Modulo per la presentazione delle osservazioni per i piani/programmi/progetti sottoposti a procedimenti di valutazione ambientale di competenza statale

ID: Codice procedura (ID_VIP/ID_MATTM):10844

Impianto per la produzione di energia elettrica da fonte eolica, costituito da 6 aerogeneratori della potenza complessiva di 37,2 MW, un sistema di accumulo da 25 MW e relative opere connesse in località "Rempillo" nel comune di Pitigliano (GR).

ALLEGATO alle OSSERVAZIONI all' IMPIANTO EOLICO denominato REMPILLO nel COMUNE di PITIGLIANO (GR). Comp

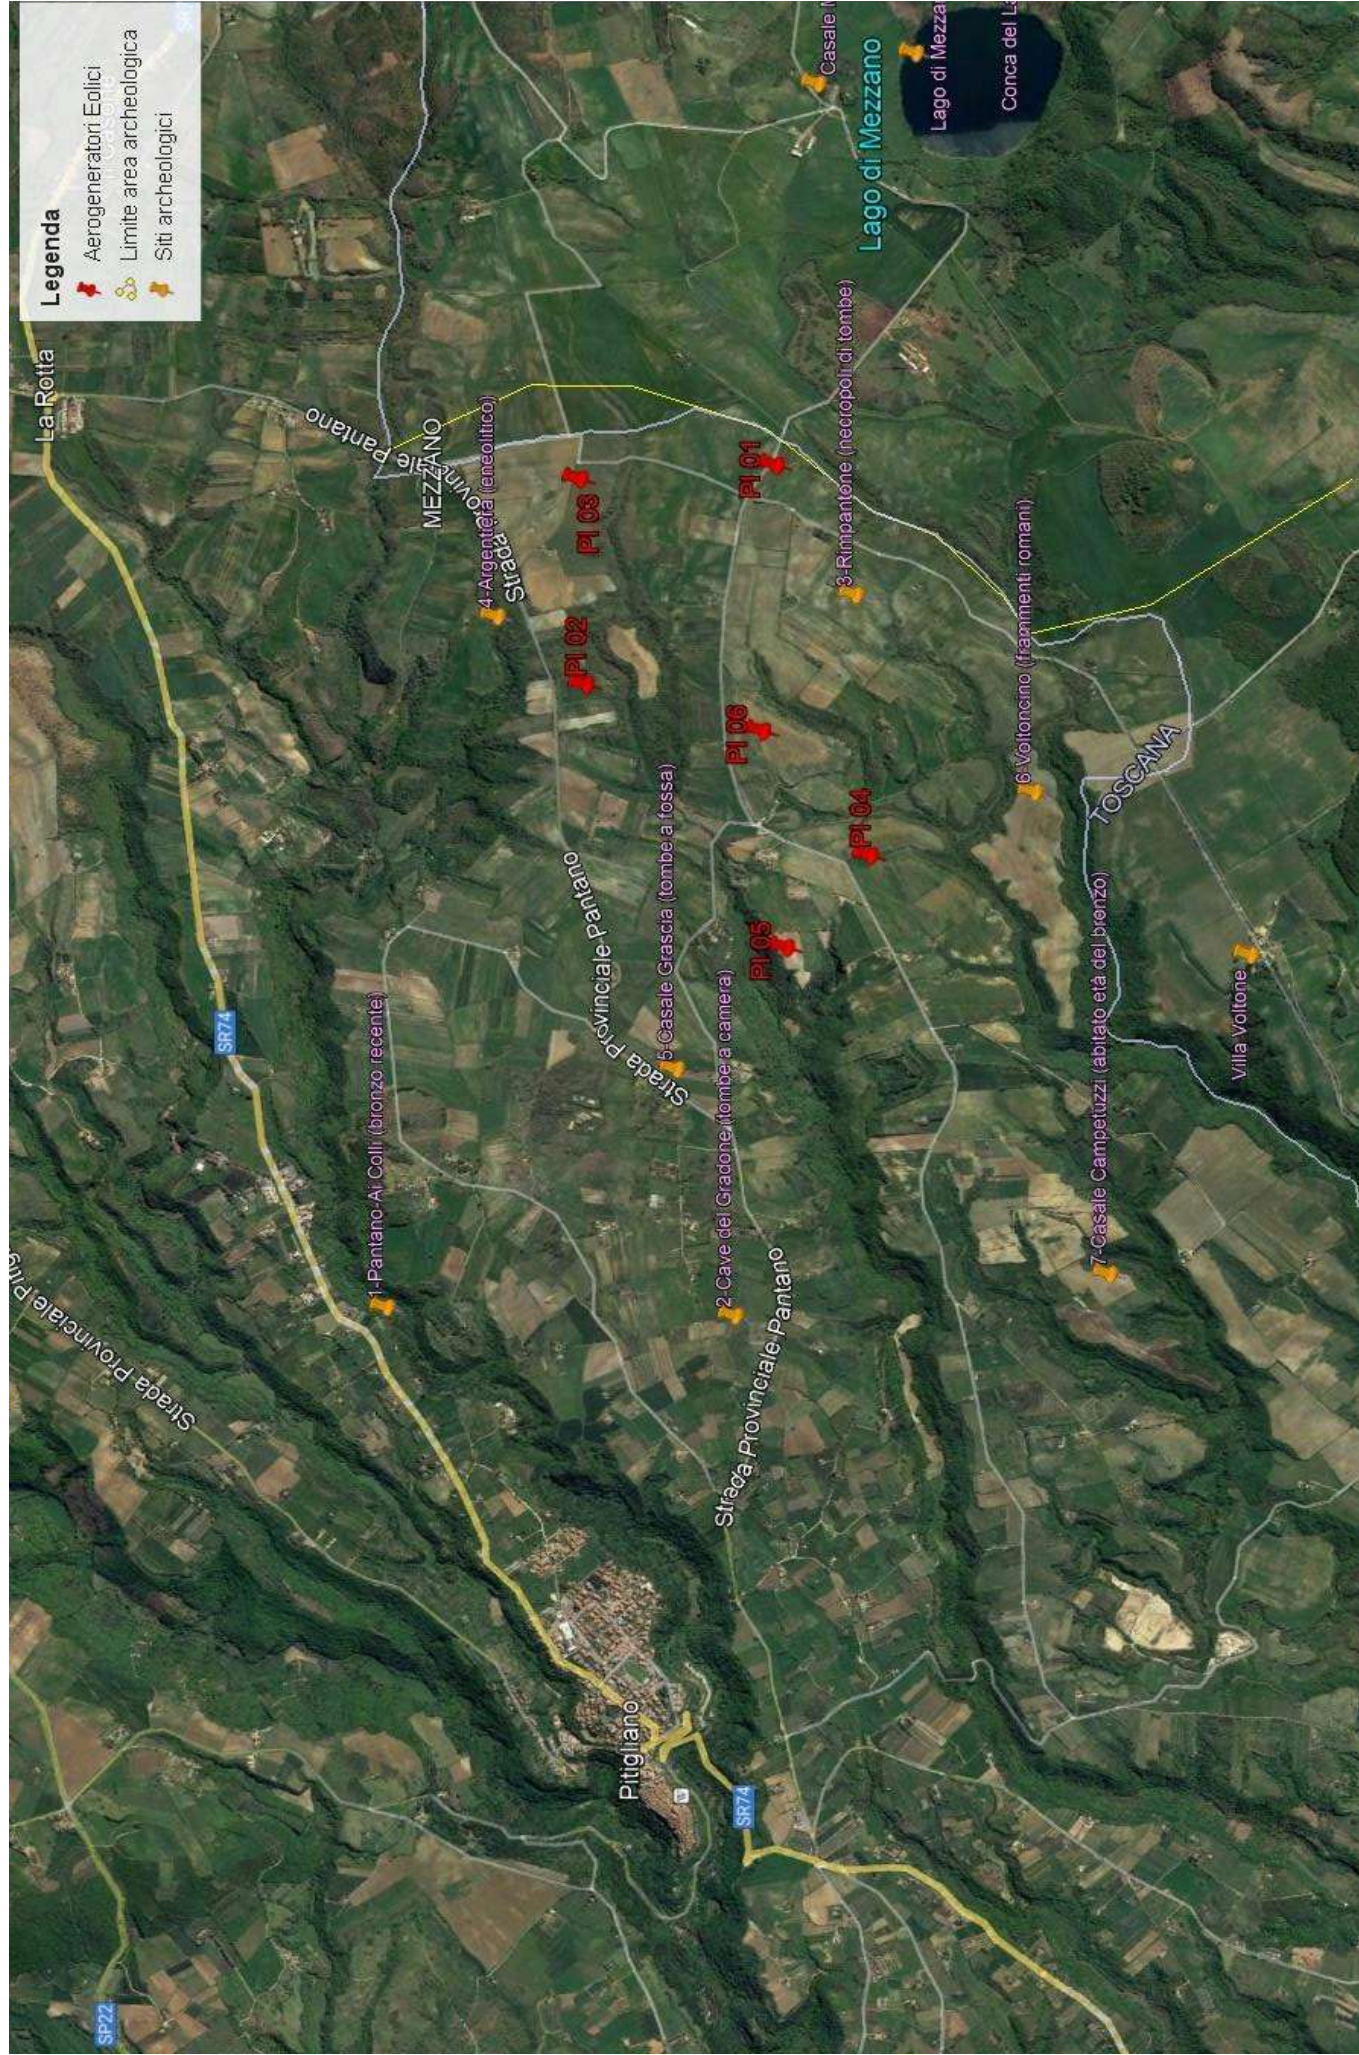
Alla luce del combinato disposto dal "vincolo sul patrimonio paesaggistico (artt. 136 e ss. e 142 del decreto legislativo n. 42/2004 e ss.mm.ii.) e sui beni culturali" (artt. 10 e ss. del decreto legislativo n. 42/2004 e ss.mm.ii.) e dal comma 8 lettera c-quarter del D.Lgs 191/2021 e ss.mm.ii si evince che, ad oggi, le aree in cui sono previsti gli insediamenti dei sei aerogeneratori dell'impianto eolico denominato "Rempillo" non sono idonee perché ricadono tutte all'interno della fascia di rispetto dei **beni paesaggistici di notevole interesse pubblico denominati "Conca del Lago di Mezzano e territorio circostante" (D.M. 22.05.1976)** comprendente anche il **vincolo "Selva del Lamone" (D.M. 22.05.1984)** tutelati **dall'art. 136 del Codice del Beni Culturali e del Paesaggio** e in particolare un aerogeneratori (P01) è a 100 metri dal primo vincolo citato e gli altri cinque compresi in una distanza massima tra 1 km e 2 km (vedi immagine n. 1 dell'ALLEGATO). Nella fascia di rispetto dei 3 km anche la porzione di vincolo rappresentato dalla Selva del Lamone che gode di altre importanti tutele in quanto Riserva Naturale regionale (L. 394/91 e L.R. 29/97), Zona di Protezione speciale (ZPS) insieme ai Monti di Castro collegati tra loro da una Zona di Conservazione Speciale (ZSC), il sistema fluviale Fiume Fiora-Olpeta. La Selva del Lamone oltre il vincolo paesaggistico di notevole interesse pubblico che la rende area non idonea all'installazione degli impianti FER anche nelle sue fasce di rispetto dei 3 km, gode di un'altra tutela che ne rivela l'importanza di area di importanza internazionale per l'avifauna IBA (012) che viene collegata all'altra IBA (099) Lago di Bolsena attraverso la ZPS Caldera di Latera e la ZSC Lago di Mezzano che insieme sono compresi nel vincolo paesaggistico "Conca Lago di Mezzano..." e verranno uniti dal nuovo vincolo paesaggistico "*Ambito paesaggistico, geologico e geomorfologico dell'orlo della caldera di Latera e delle sue pendici interessate dai centri eruttivi periferici*" (si veda a riguardo la proposta pubblicata sul sito del MIC in data 09/08/2023 e

l'immagine n. 2 dell' ALLEGATO) all'area di notevole interesse pubblico "Conca del lago di

Analisi degli Impianti Eolici Esistenti e in Progetto

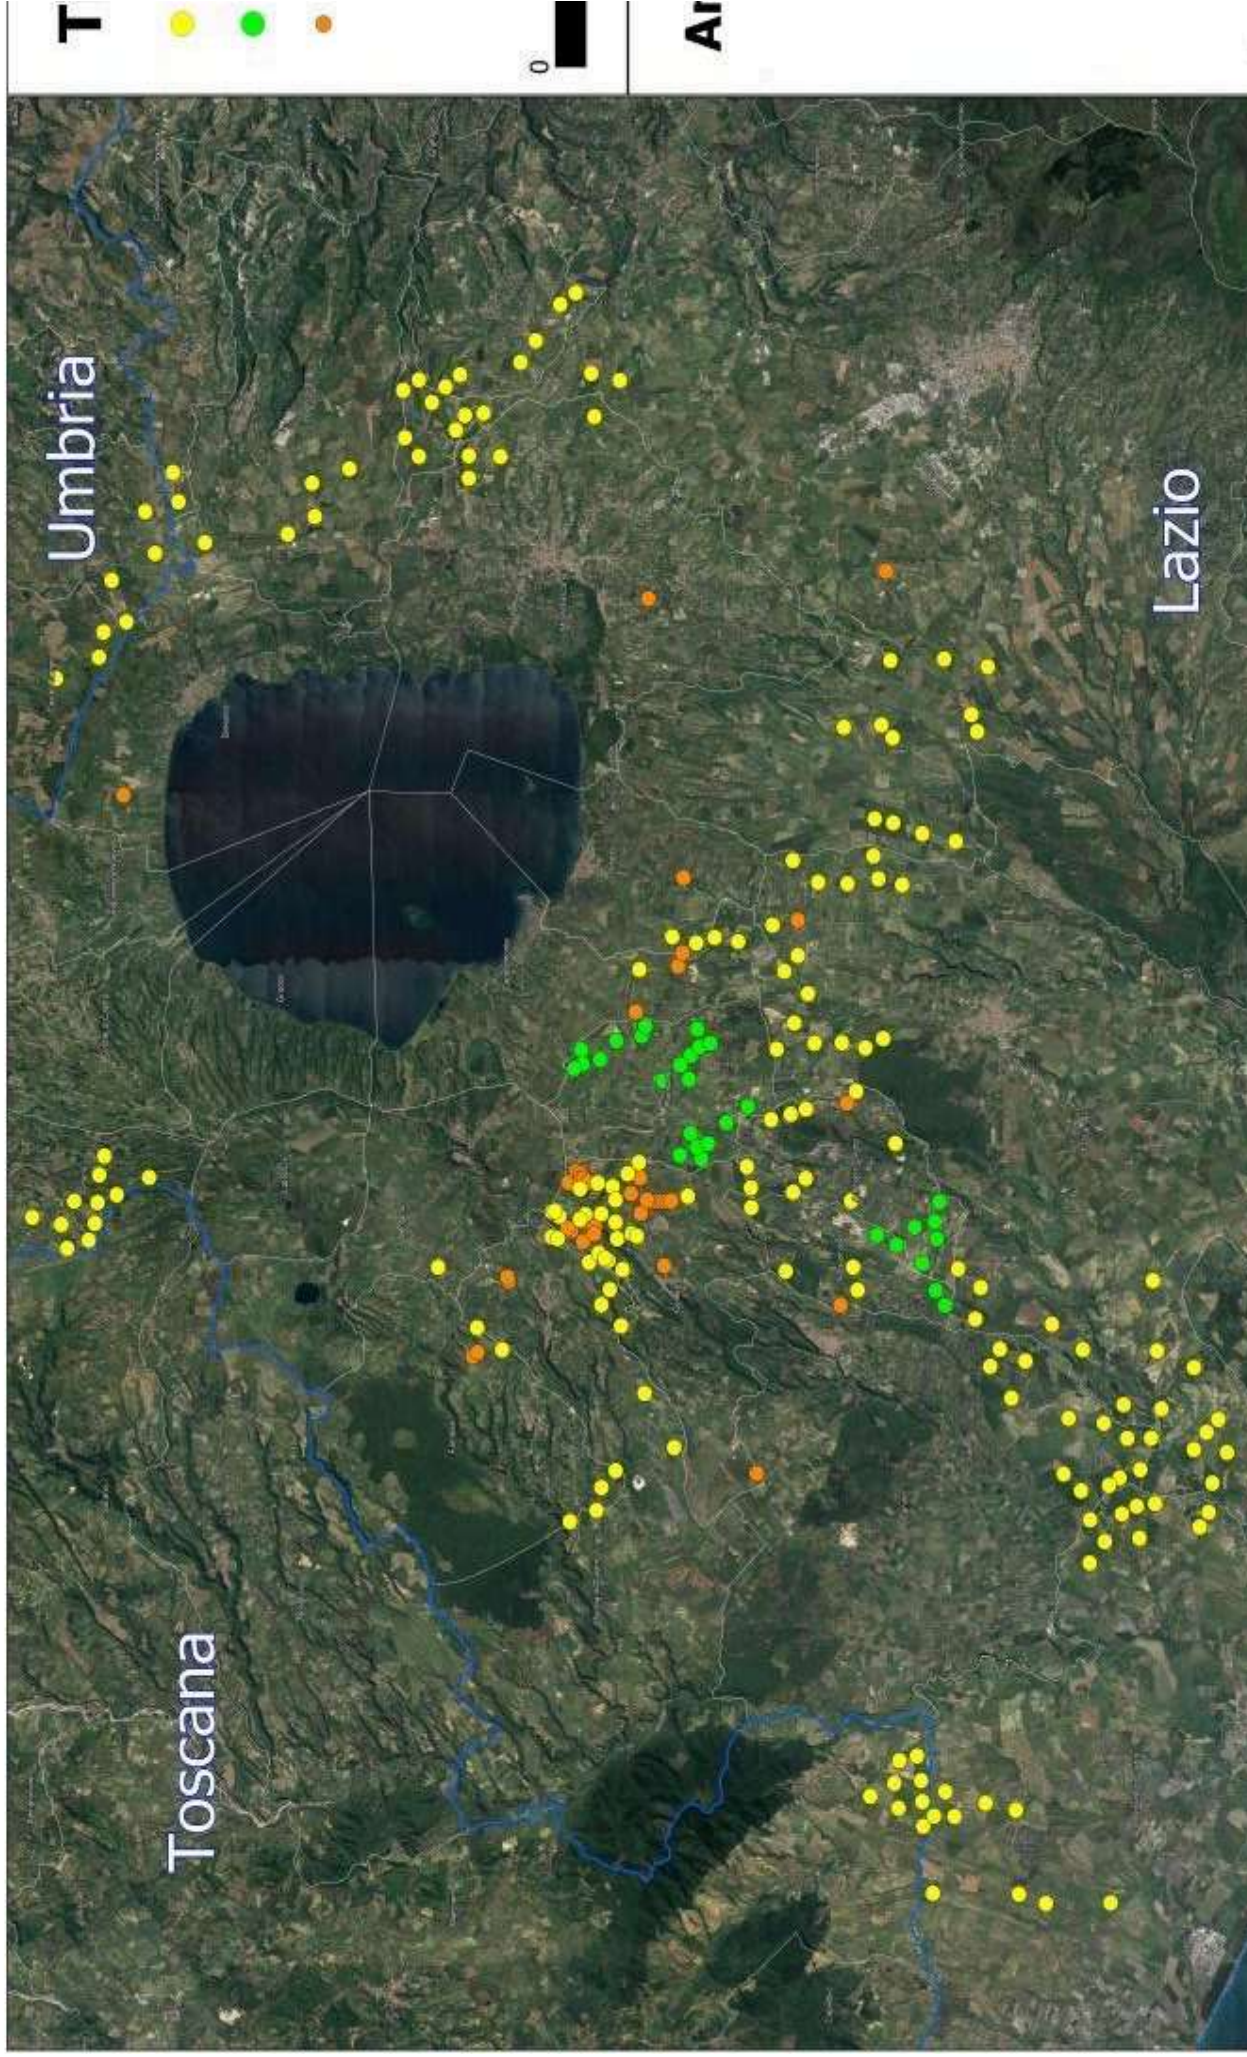
nn. 1 e 2 e crea anche degli impatti negativi anche sui beni naturalistici come verrà dettagliato nell'Osservazione n. 4. Inoltre andrebbe a sommarsi al già enorme cumulo di impianti eolici e fotovoltaici e geotermici che già creano una elevata criticità ambientale nella provincia di Viterbo e interferiscono anche con il territorio toscano come si può vedere dalle immagini nn. 4 e 5 dell'Allegato n. 1.
